Prosjekt: Dråpen	
Ansvarlig tegner: Pernille Skrettingland	Dato: 03.05.2023
Tegning: 4.2.2. Detalj hjørne etter tiltak	Målestokk: 1:5
	Bachelorgruppe: 2023 - 31

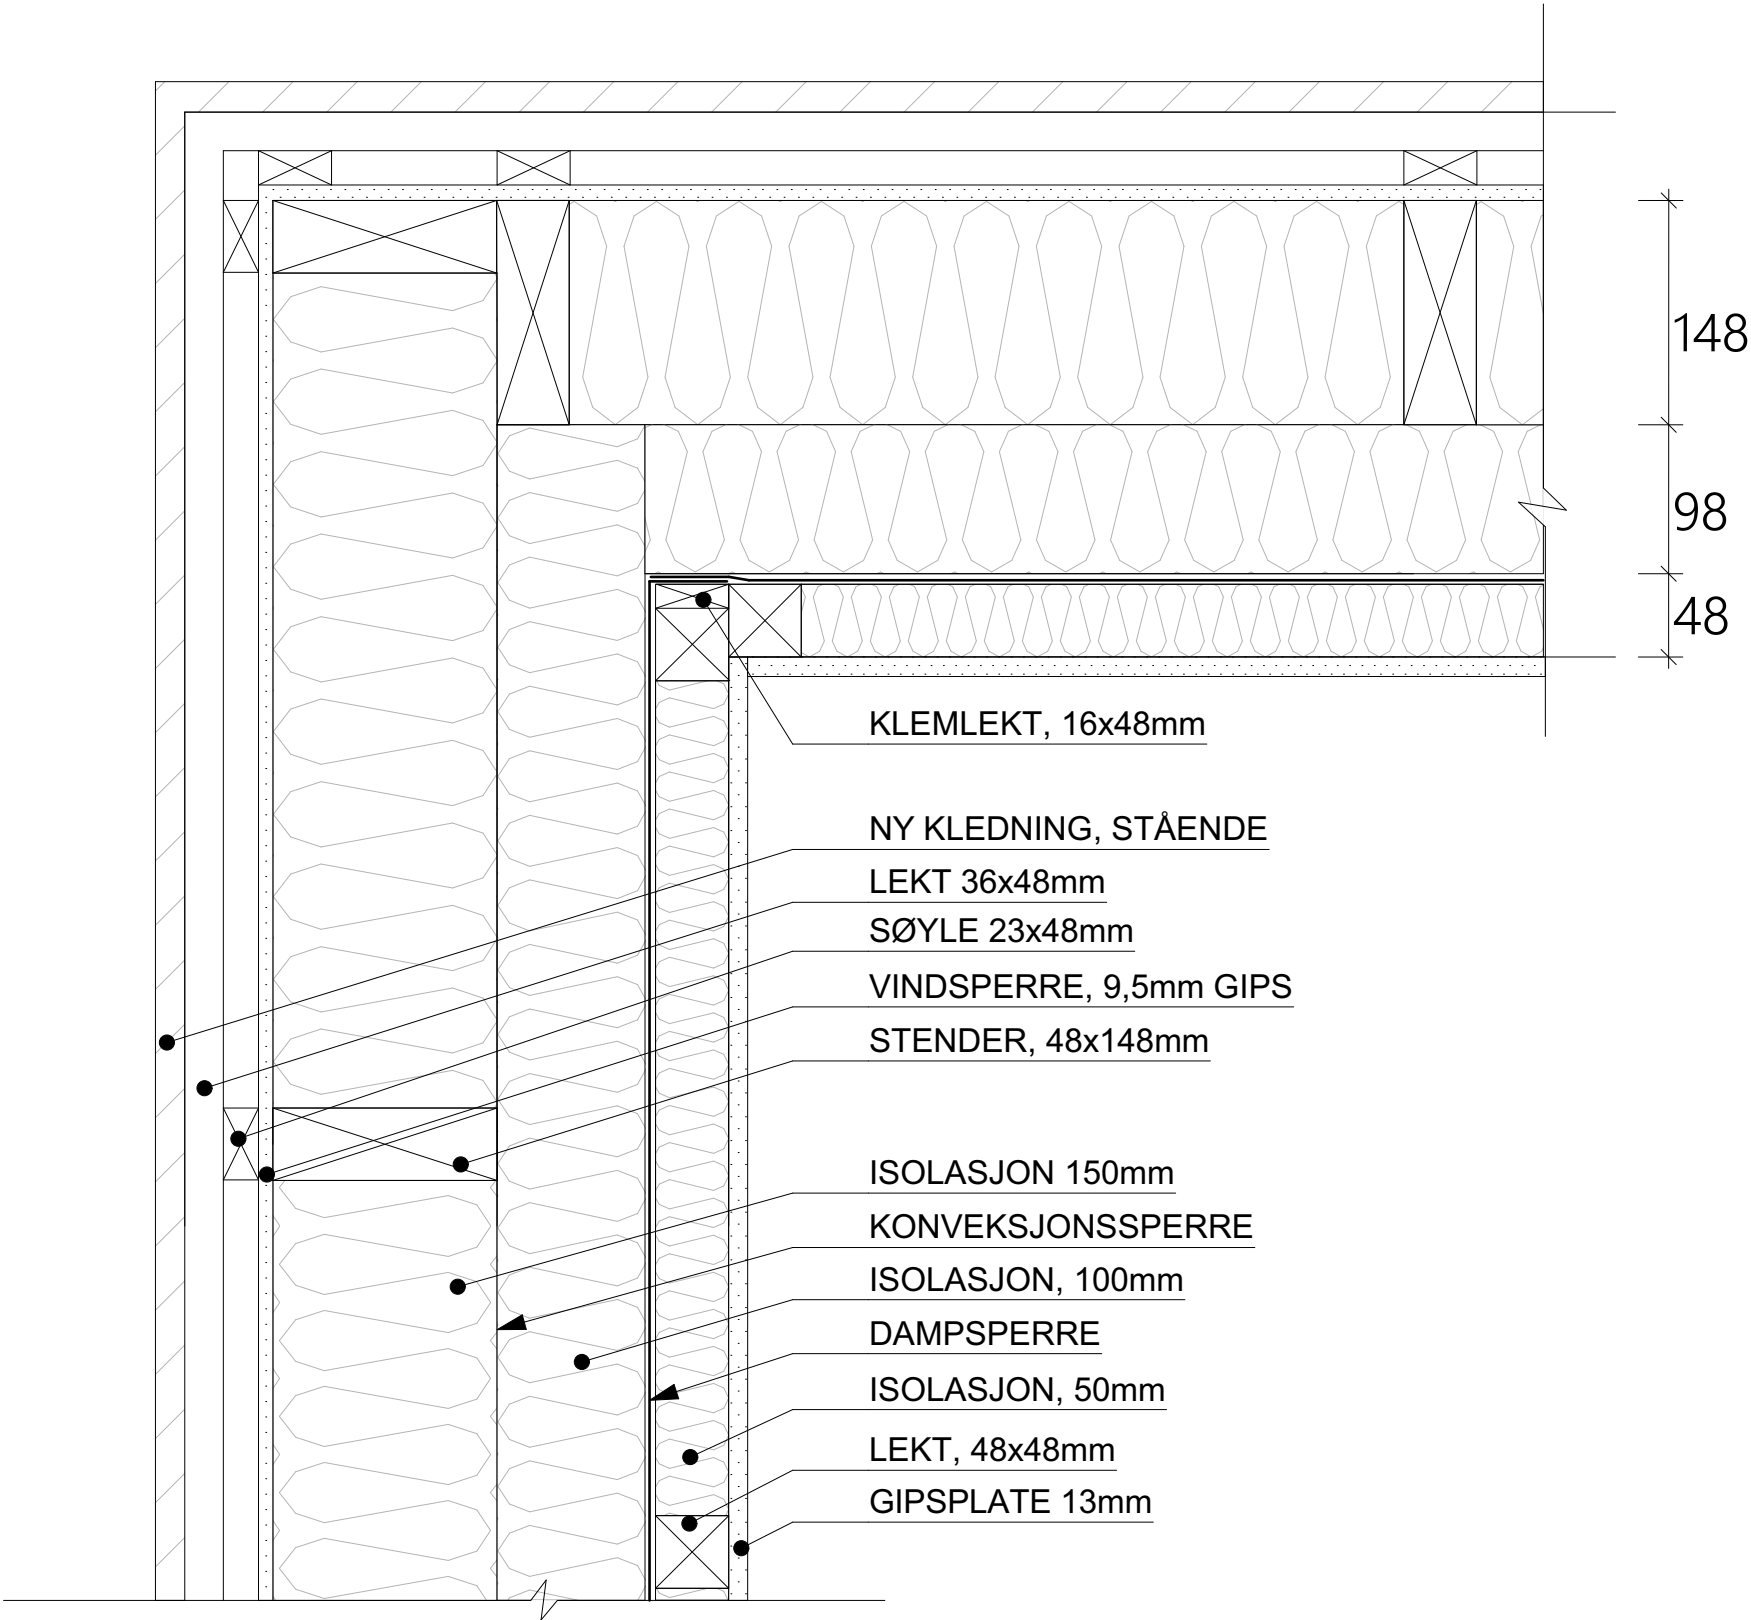
- Ved vindutsatt plassering av boligen kan det være behov for mer avstivning i hjørnet. Må avklares med RIB
- Viktig at dampsperrer overlapper og klemmes mot lekt for å sikre kontinuerlig sjikt
- Kan være behov for inntrekking av vinduer for å hindre kuldebro. Må kontrolleres og tegnes egen detalj.
- Opprinnelig kledning skiftes til svanmerket kledning, se vedlegg til poengkravet P19. Eventuelt kan ubehandlet trevirke brukes.
- Konveksjonssperre legges mellom isolasjonslagene for å redusere risikoen for fuktskader
